### Additif 43: Règlement n° 44

#### Révision 2 – Amendement 1

Complément 5 à la série 04 d'amendements – Date d'entrée en vigueur: 27 janvier 2013

**Prescriptions uniformes relatives à l'homologation des dispositifs de retenue pour enfants à bord des véhicules à moteur («dispositifs de retenue pour enfants»)**

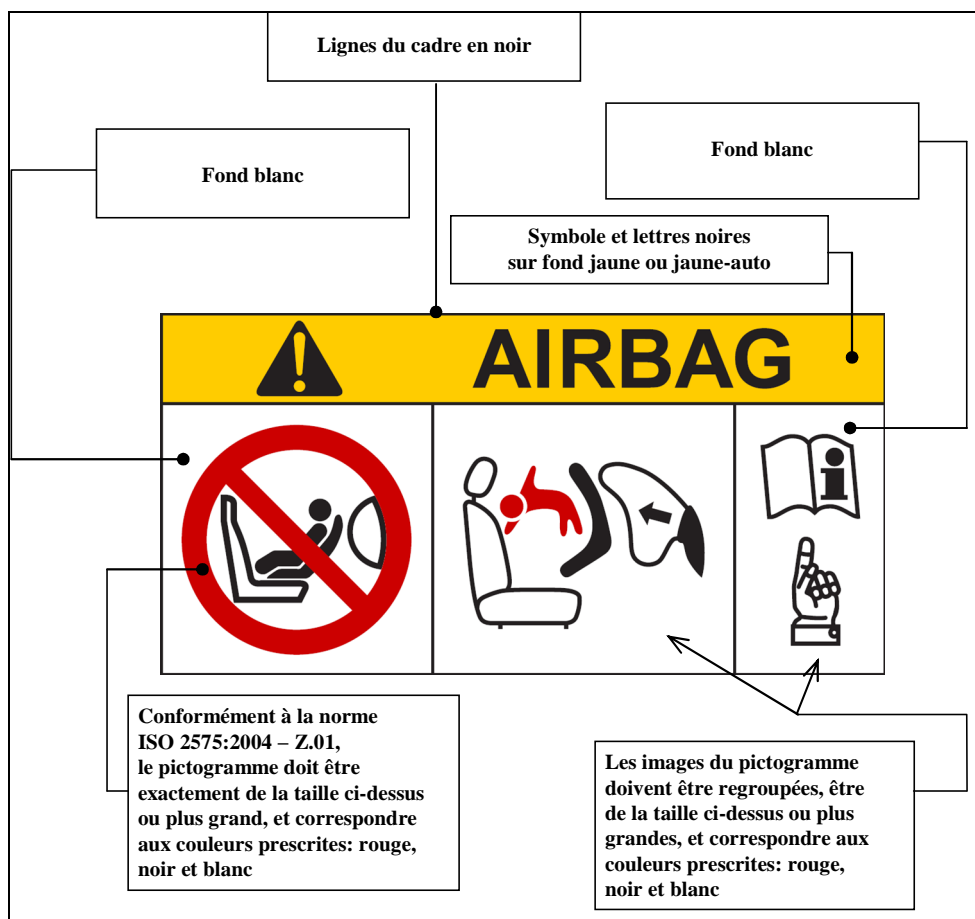
Paragraphe 4.4, supprimer.

Ajouter un nouveau paragraphe 4.4, libellé comme suit:

«4.4 En outre, si les dispositifs de retenue sont tournés vers l'arrière, ils doivent porter sur la surface intérieure visible (y compris les appuis latéraux pour la tête de l'enfant), à peu près à l'endroit de la tête de l'enfant, l'étiquette suivante, apposée de manière permanente (le libellé de l'information ci-dessous est un minimum).

Dimensions minimales de l'étiquette: 60 x 120 mm.

L'étiquette doit être cousue sur tout son pourtour et/ou collée au dos de façon permanente sur toute sa surface. Toute autre forme de fixation permanente de l'étiquette empêchant qu'elle se détache du produit ou soit masquée est acceptable. Les étiquettes fixées par un seul côté sont formellement interdites.

Si des parties du dispositif de retenue ou de tout accessoire fourni par le fabricant du dispositif de retenue sont susceptibles de masquer l'étiquette, une étiquette supplémentaire est exigée. Lorsque le dispositif de retenue est conçu pour être utilisé de différentes manières, une étiquette d'avertissement doit être visible en permanence dans toutes les situations.

«4.8 Marquage ISOFIX

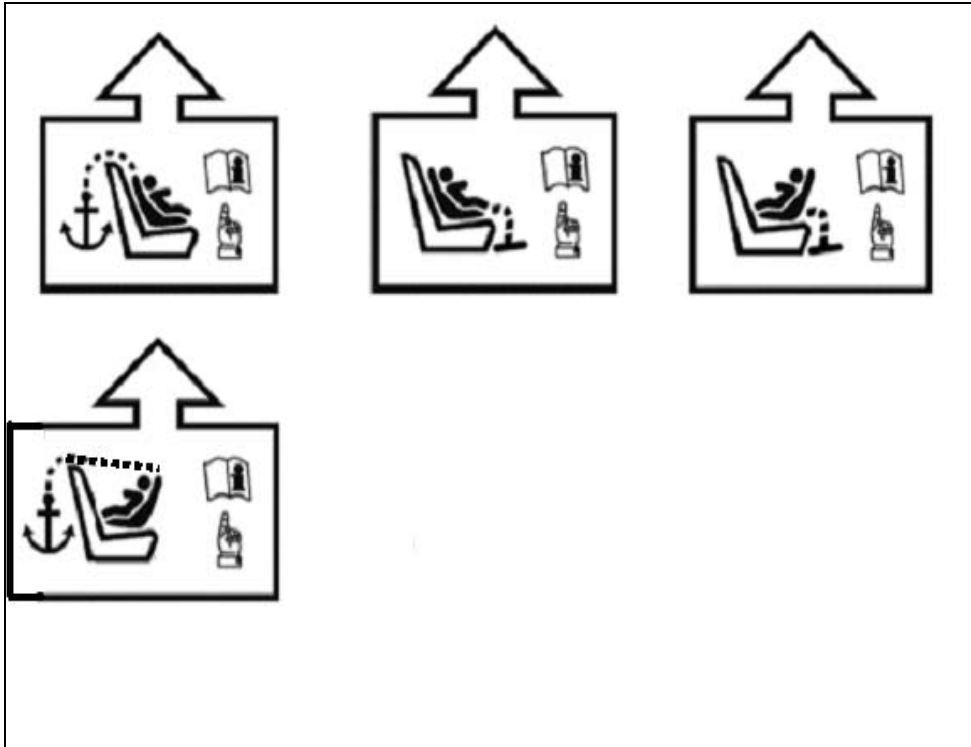
Paragraphe 4.8, modifier comme suit:

c) La position...

d) ...
